## Realizzazione nuovi pozzi a Calendasco

Livello di progettazione <b>D-DEFINITIVO</b>		Settore di business <b>I1-ACQUEDOTTO</b>	Disciplina <b>GEN-GENERALE</b>
Numero  ---	Titolo  <b>RELAZIONE INTEGRATIVA CONSEGUENTE ALL'ESITO DELLA VERIFICA DI COMPLETEZZA DOCUMENTALE</b>		Scala  ---
ID Progetto	Titolo sintetico (nome file di stampa)		Codifica WBS
2017PCIE0213			C1011-E022-61-0024-2

Scopo della presente relazione tecnica è quello di soddisfare la richiesta di integrazioni nell'ambito del Procedimento autorizzatorio unico di VIA relativo al progetto denominato: "2017PCIE0213 – Nuovo campo pozzi di Calendasco" localizzato a Cotrebbia Nuova nel Comune di Calendasco (PC), a seguito dell'esito della verifica di completezza documentale ai sensi dell'art.15, comma 5, della L.R. 4/2018 e dell'art. 27 bis, comma 3, del d.lgs. 152/2006, comunicato dall'Autorità competente con nota Prot. 24/07/2023.0750749.U.

**Figura 1 - Serie storica 2006-2021 volumi annui 2006-2021 prelevati dal pozzo Santimento-RTP06 (media 2011-2021).**

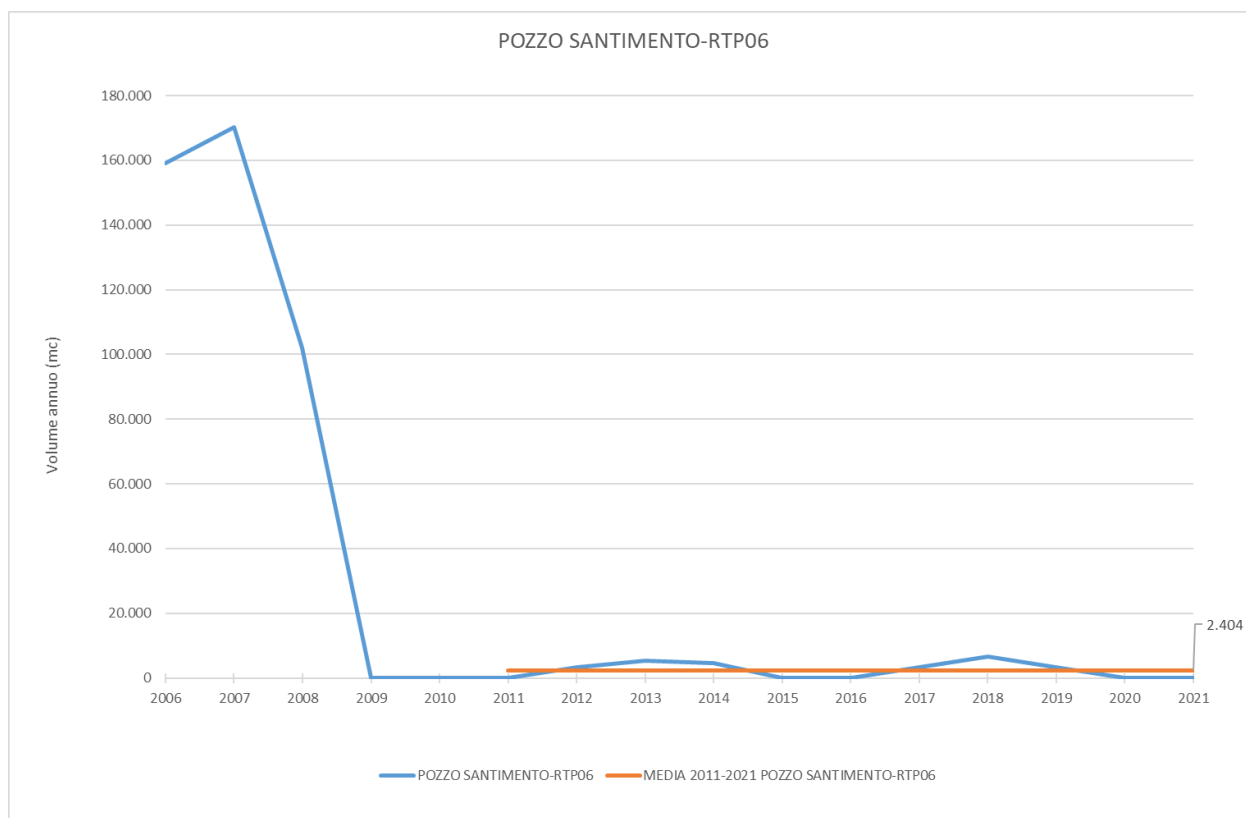
- a) domanda di variante sostanziale di concessione per il prelievo di acque pubbliche sotterranee (procedimento n. PC05A0049) con contestuale richiesta di unificazione con il procedimento PC05A0124, in quanto permane l'interesse all'utilizzo del pozzo Santimento-RTP06 in caso di emergenza;*
- b) istanza di concessione e relativa documentazione inerente alle eventuali opere ubicate in area demaniale (ad esempio tubazioni, vasche, serbatoi di stoccaggio, edifici, ecc.), completa di caratteristiche geometriche e di cartografie catastali, anche in formato shapefile;*
- c) attestazione dell'avvenuto pagamento delle spese istruttorie inerenti al rilascio di concessione quale endoprocedimento in procedura complessa, pari a 290,70 euro.*

Relativamente all'interesse all'utilizzo del pozzo Santimento-RTP06 si precisa che, a partire dall'anno 2009, la rete acquedottistica locale della frazione di Santimento è collegata all'acquedotto di Calendasco e approvvigionata dai pozzi esistenti denominati Le Torri vecchio Calendasco pensile-CLP01 e Le Torri nuovo Calendasco pensile-CLP02 (rispettivamente con una portata massima indicata di 24 l/sec e 26 l/sec per un totale di 50 l/sec in un unico Proc. n. PC05A0049) e il pozzo è stato utilizzato sporadicamente (media del volume annuo prelevato 2011-2021 pari a 2.404 mc). Pur avendo mantenuto inalterata la richiesta di concessione preferenziale inviata da ATO1-PC il 30/11/2005 (Proc. n. PC05A0124) per un quantitativo pari a 7 l/sec (con relativo pagamento del canone), come si evidenzia nel grafico sotto riportato (Fig. 1), il prelievo è stato nullo nel corso di diversi anni; attualmente il pozzo non viene utilizzato e risulta spento, senza alcuna derivazione di acque sotterranee (se non quella strettamente necessaria al prelievo di campioni rappresentativi qualora venissero richiesti eventuali controlli sulla qualità dell'acqua prelevata dal pozzo).

A seguito della realizzazione e dell'attivazione a pieno regime del campo pozzi di Calendasco e delle opere ad esso connesse, nell'ambito della definizione dei limiti quantitativi della relativa nuova concessione di derivazione (accorpamento "PIACENZA-FOCE TREBBIA" con una portata massima indicata pari a 198 l/sec) conseguente alla variante sostanziale delle richieste di concessione preferenziale in essere, il pozzo continuerà ad avere un prelievo nullo e i 7 l/sec indicati come valore di portata massima per la concessione preferenziale (Proc. n. PC05A0124) diventeranno 0 l/sec, in quanto non saranno sommati ai 198 l/sec richiesti per il nuovo campo pozzi (78 l/sec per il potenziamento dei pozzi esistenti e 120 l/sec dai nuovi pozzi). Pertanto, essi saranno ricompresi nello stesso quantitativo, come sostituiti per l'alimentazione dell'acquedotto locale della frazione di Santimento in caso di emergenza.

l'interesse relativo al pozzo Santimento-RTP06 riguarda esclusivamente la possibilità di evitarne momentaneamente il tombamento come definito dall'art. 35 del RR n. 41/2001 pur in assenza di prelievo, in quanto, nel periodo transitorio di realizzazione, attivazione ed entrata in esercizio a pieno regime del nuovo campo pozzi e di calibrazione del nuovo assetto degli acquedotti coinvolti (tra cui quello di Calendasco a cui è collegata la rete della frazione di Santimento) potrebbe essere necessaria, in particolari condizioni di emergenza (spurgo pozzi e nuove tubazioni, malfunzionamenti impiantistici, ecc.), l'attivazione temporanea del pozzo per non lasciare senza acqua potabile la frazione di Santimento.

Si ribadisce pertanto l'interesse a mantenere il pozzo in questione, senza tombarlo, con un prelievo nullo durante la gestione ordinaria a pieno regime (198 l/sec) del nuovo campo pozzi di Calendasco e comunicare la dismissione della captazione con rinuncia definitiva alla derivazione e relativo tombamento in un tempo successivo.

**Figura 2 – Ubicazione pozzo Santimento-RTP06 all'estremità N-NE del territorio comunale di Rottofreno.**

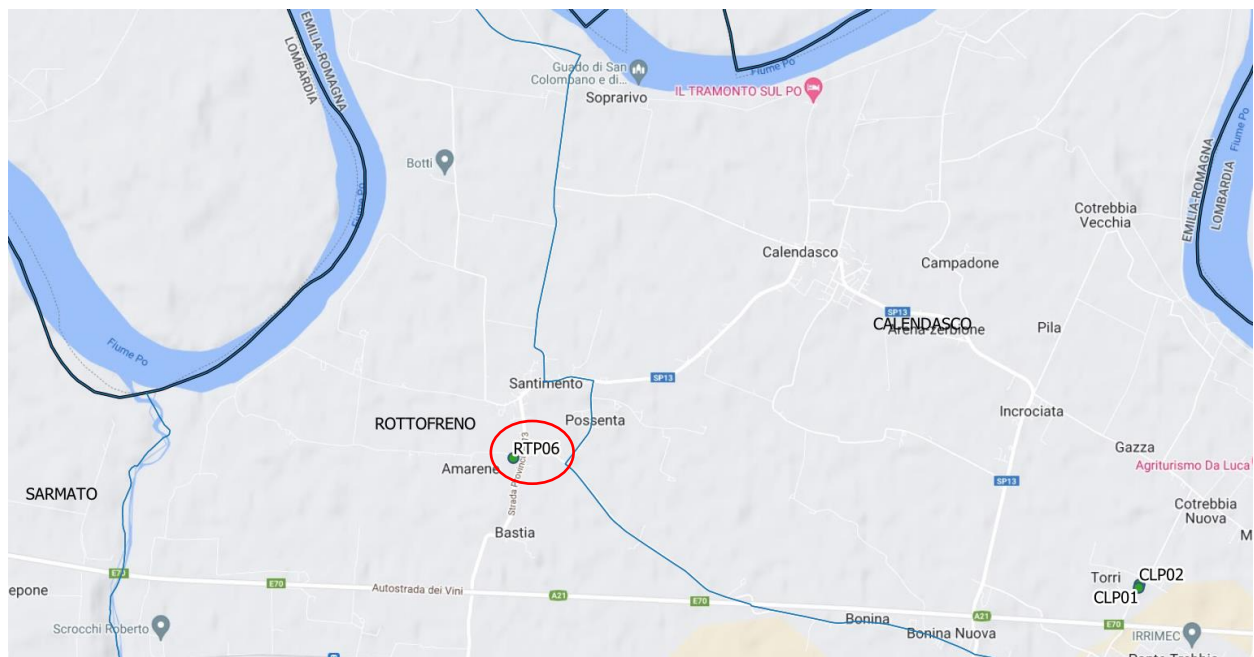
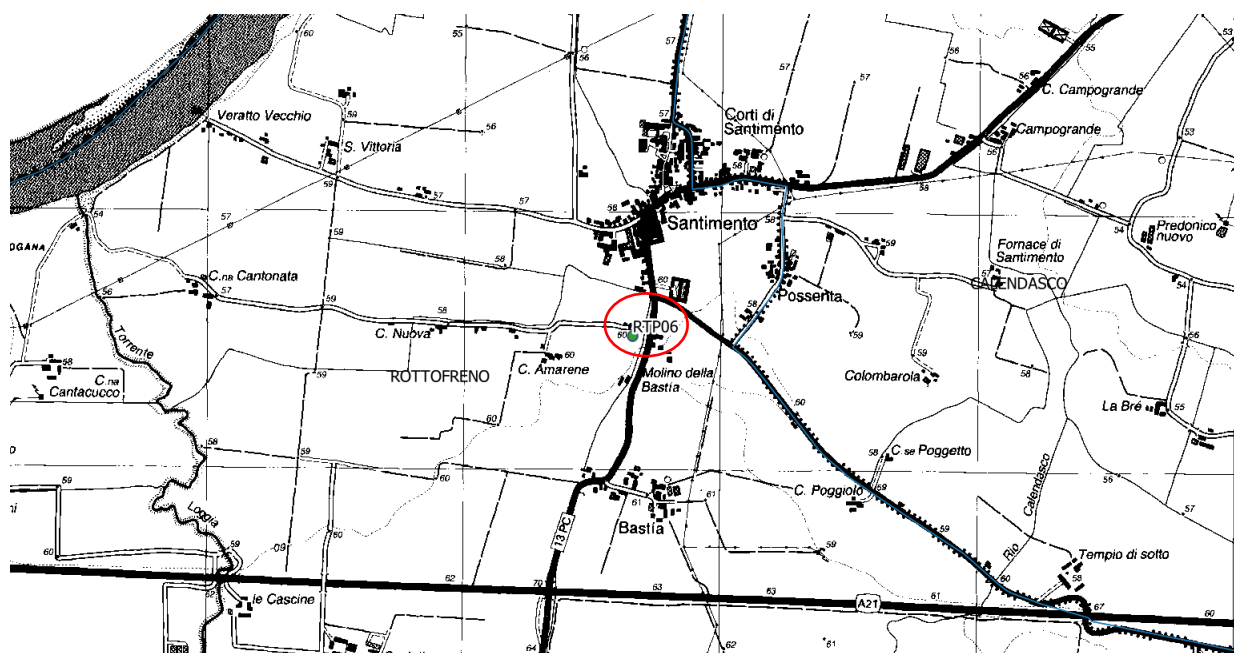
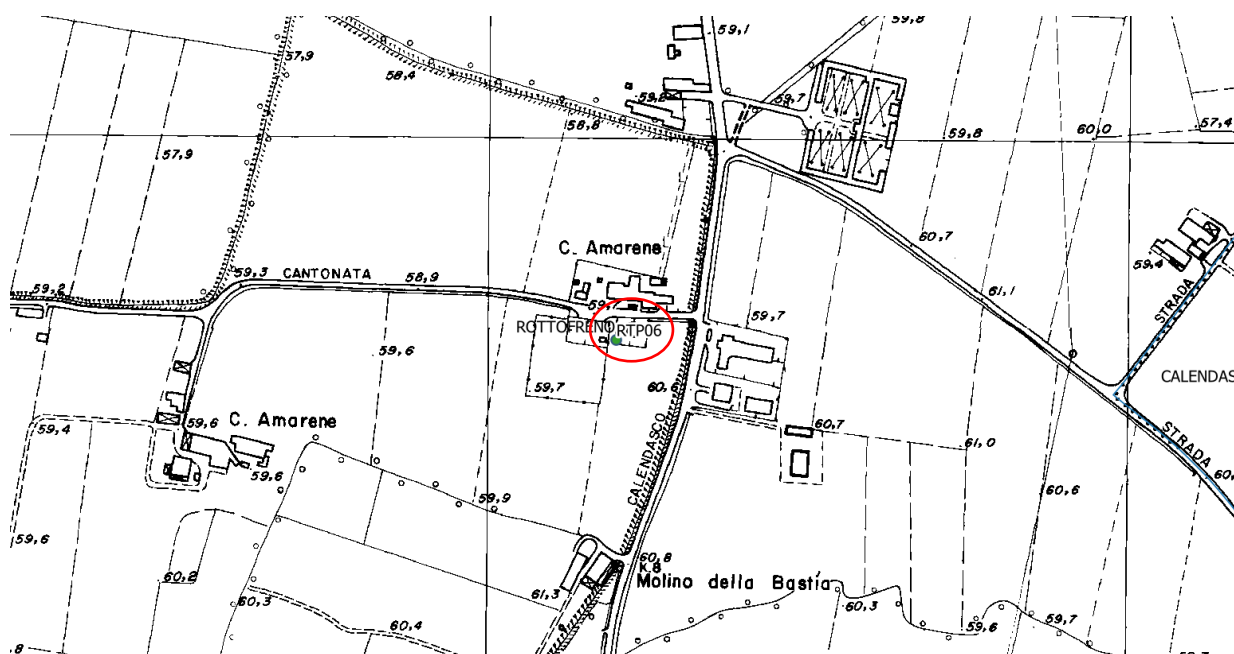
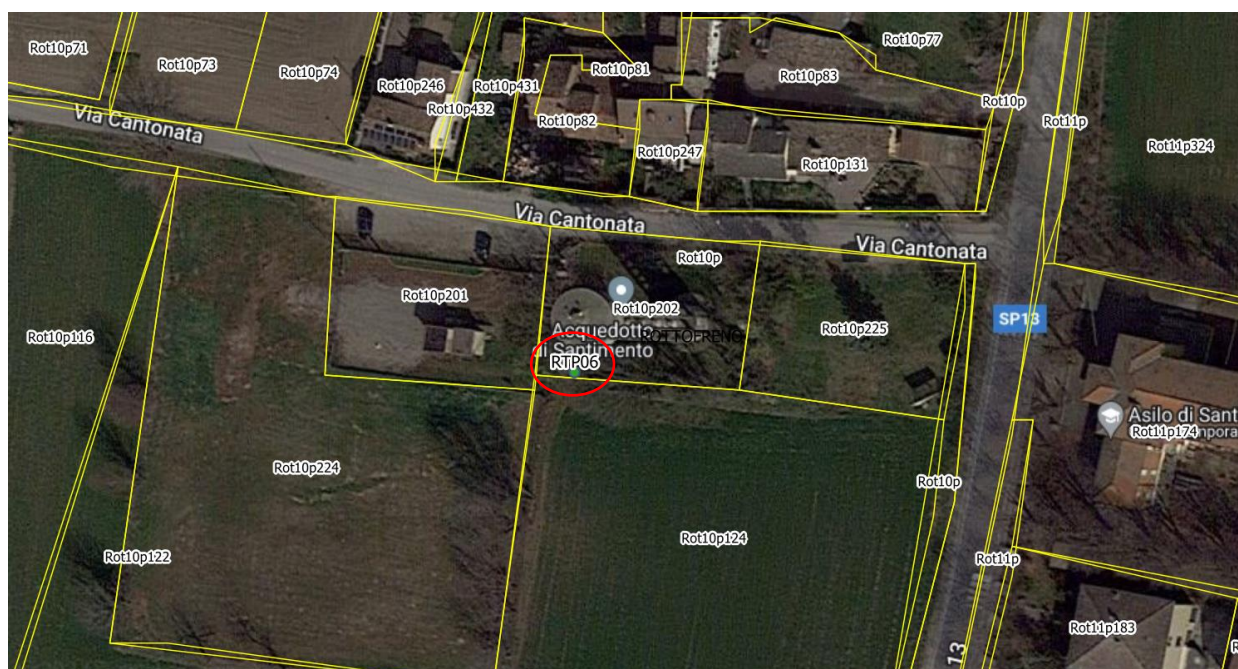
*Gli elaborati di progetto, il SIA e la sintesi non tecnica (SNT) dovranno essere aggiornati, riportando i corretti riferimenti in merito all'utilizzo pozzo Santimento-RTP06 (portate, utilizzo, concessione ecc.).*

Nelle figure seguenti si riportano alcuni stralci planimetrici in cui è indicata la posizione del pozzo Santimento-RTP06, situato all'estremità N-NO del Comune di Rottofreno (Fig.2), individuato nelle tavole CTR 161-II alla scala 1:25000 (Fig. 3) e n.161111 alla scala 1:5000 (Fig. 4).

Il pozzo Santimento-RTP06 ricade nel mappale 202, F. 10 del Comune di Rottofreno, in un'area di proprietà dell'Amministrazione comunale situata in adiacenza al serbatoio pensile (Fig. 5).
